OGGETTO. ID VIP 8062- Procedura di Verifica di assoggettabilità a VIA, ai sensi dell'art.19 del D.Lgs. 152/2006, relativa al progetto di messa in produzione del pozzo "Masseria Salvatore 1 Dir. A" nel comune di Montecilfone (CB). Proponente: Gas Plus Italiana S.r.l.. Tramissione osservazioni.

# Modulo per la presentazione delle osservazioni per i piani/programmi/progetti sottoposti a procedimenti di valutazione ambientale di competenza statale

#### Studio Preliminare Ambientale Arcadis - Sulla pericolosità idrogeologica, par. 2.2.1.4, pag. 30

Fig. 2 – Stralcio della carta della Pericolosità da frana: la freccia indica il sito dove è localizzato il pozzo lambito da aree in rosso scuro classificate PF4. Fonte sito web Isprambiente

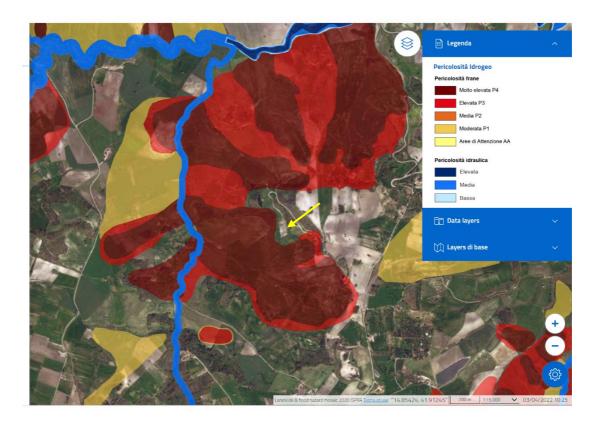
Peraltro, sulla analoga cartografia tematica di Ispra, in cui la pericolosità è graduata su cinque livelli, la stessa area circostante il sito in esame, strada di accesso compresa, è classificata prevalentemente al livello massimo P4 "Molto elevata" (fig. 2).

Fig. 3 – Stralcio della carta IFFI presente nello Studio Preliminare Ambientale Arcadis

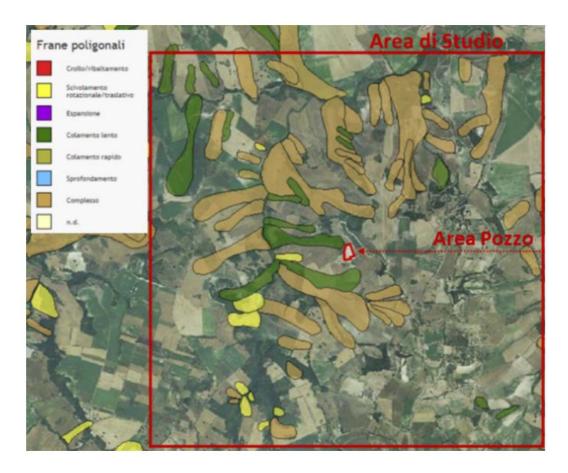
Par. 4.3.1.6, pag. 108: "Sulla base della documentazione e della cartografia visionata, l'Area di Progetto per la messa in produzione del pozzo Masseria Salvatore 1 DirA non è interessata da alcun fenomeno franoso o di dissesto."

Si ritiene opportuno, a tale riguardo, effettuare un rilevamento in situ delle condizioni del versante finalizzato all'osservazione diretta degli indicatori geomorfologici di campo in grado di generare potenziali interferenze con le attività di progetto – operazioni di scavo comprese - per una valutazione compiuta e aggiornata dello stato attuale, tenuto conto della naturale tendenza evolutiva regressiva delle aree di distacco dei fenomeni gravitativi, come quello descritto a pag. 109 e presente nel repertorio IFFI (fig. 3).

Fig. 4 – Sketch map con l'indicazione dei principali elementi strutturali dell'area Basso Molise – Gargano. Fonte sito web Ispra.

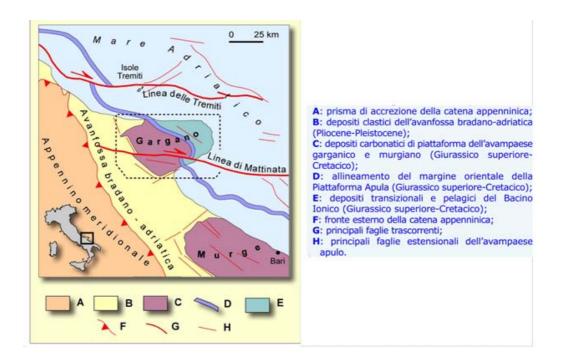
Una più compiuta comprensione del quadro sismologico dell'area non può prescindere dall'esame del contesto tettonico regionale, caratterizzato da un campo deformativo tipico di un'area esterna del prisma di accrezione sud-appenninico e complicato dalla presenza di elementi strutturali di rango regionale, compositi e attivi, quali la Linea delle Tremiti e la Linea sud-garganica (in letteratura molteplici denominazioni, quali faglia di Mattinata, Mattinata fault zone, Mattinata-Gondola fault system, Molise-Gondola shear zone, ecc.), della lunghezza di molte decine di km - estendentesi entrambe in Adriatico - e larghe qualche decina, ad andamento circa E-W ed a cinematica trascorrente destra (figg. 4 e 5).

Fig. 7 – Estratto catalogo ITHACA (ITaly HAzard from CApable faulting), database di faglie capaci del territorio italiano - Versione Dicembre 2019. Fonte sito web Ispra.

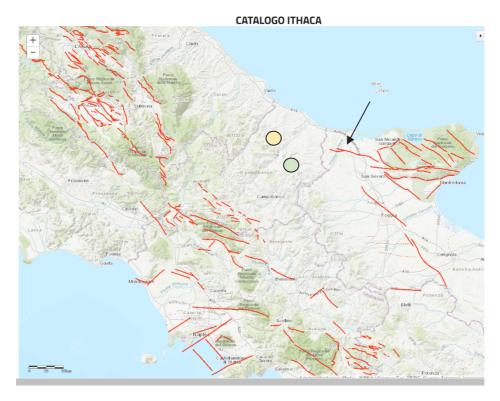
In particolare, l'area di cui si tratta risulta confinata a nord e a sud proprio da tali strutture la cui recente attività sismogenetica ha prodotto fenomeni non certo trascurabili, come comprovato dalle sequenze sismiche di San Giuliano di Puglia del 2002 e di Montecilfone del 2016 (fig. 6 e 7), nelle quali si sono registrati eventi plurimi con magnitudo superiore a 4, rispettivamente fino a 5.9 e fino a 5.1, e correlati a

Si noti che l'area epicentrale della sequenza degli eventi sismici dell'agosto 2018 rappresentata con il cerchio giallo è localizzata sulla prosecuzione della struttura tettonica indicata con la freccia. Con il cerchio verde l'area degli eventi del 2002 di San Giuliano di Puglia, lungo la prosecuzione della faglia di Mattinata.

Fig. 8a – Distribuzione areale strutture potenzialmente in grado di eventi di magnitudo superiore a 5.5. Fonte sito web INGV (DISS 3.3.0, agg. 2021).

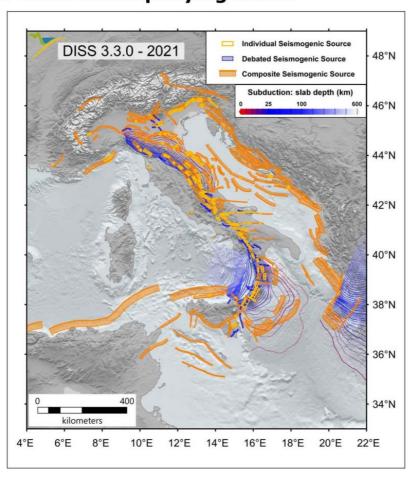
Si chiede, dunque, di rimodulare/ricalibrare lo studio degli aspetti sismici del sito che, pur datato al mese di settembre 2021, appare inadeguato e non aggiornato, attesa la mancata menzione della recente sequenza di eventi con magnitudo superiore a 4 e fino a 5.1 registrati nell'agosto 2018, con epicentro proprio nel territorio comunale di Montecilfone. Né vengono considerati gli esiti del recente aggiornamento del DISS 3.3.0 del 2021, a cura dell'Istituto Nazionale di Geofisica e Vulcanologia, che ricomprendono le richiamate strutture attive di rango regionale fra le sorgenti sismogenetiche composite potenzialmente in grado di generare eventi di magnitudo > 5.5 (fig. 8).

Fig. 9 - Fonte sito web INGV.

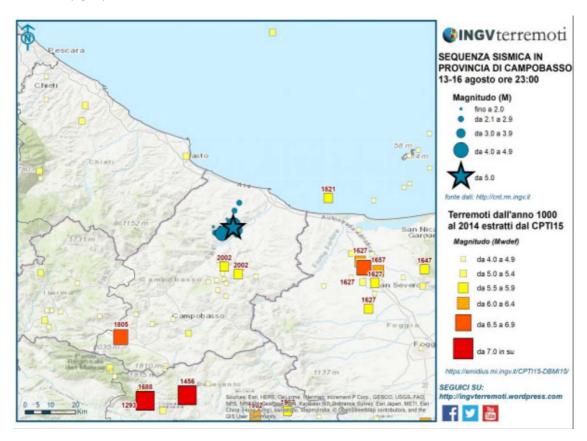
Peraltro, l'approfondimento appare doveroso anche per la possibile occorrenza di eventi di prossimità epicentrale di catena s.s., in grado di generare terremoti di elevata magnitudo, come dimostra la sismicità storica dell'area (fig. 9).

Sulla scorta di quanto osservato, si chiede di riconsiderare ad un più adeguato livello di dettaglio il contesto sismotettonico locale e le interferenze con le attività a farsi, anche in termini di sismicità indotta/innescata.
